CLI DE CATTENOM

**VISITE DÉCENNALE N°4 : MODIFICATION TEMPORAIRE DES RÈGLES
GÉNÉRALES D'EXPLOITATION ET REPORT DE LA REQUALIFICATION DU
CIRCUIT PRIMAIRE DE CATTENOM 1**

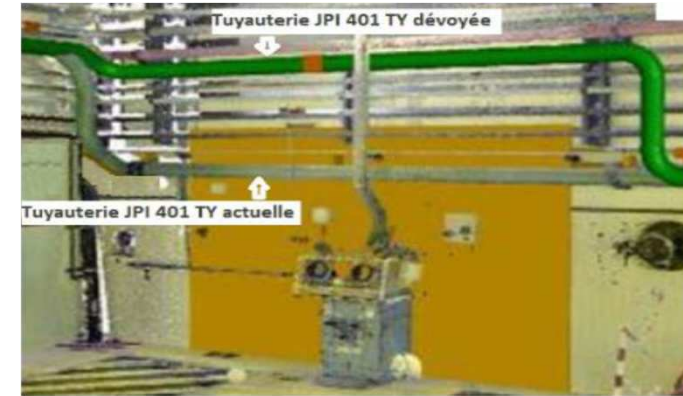
Demande de modification temporaire des règles générales d'exploitation afin de découper une tuyauterie de lutte contre l'incendie pour faire passer du matériel qui sera installé en VD4, avec un impact sur :

- Les moyens de lutte contre l'incendie
- L'une des solutions permettant la réalimentation du réservoir d'eau de secours des générateurs de vapeur

Les règles d'exploitation interdisent de rendre indisponible ces moyens

- Pour la réalimentation du réservoir de secours : plusieurs autres appoints existent et le délai de réalimentation est de l'ordre de 15 h compatible avec la remise en service de la ligne coupée
- Pour la protection incendie :
 - Souhait d'un renforcement des moyens proposés de lutte contre l'incendie dans deux locaux à cinétique de développement rapide d'un incendie
 - Vérifier avant et pendant les travaux le bon fonctionnement des détecteurs incendie au niveau des pompes primaires dans le bâtiment réacteur

EDF a complété son dossier avec notamment le renforcement des moyens d'intervention (présence permanente de personnes). Ces moyens complémentaires sont jugés acceptables.
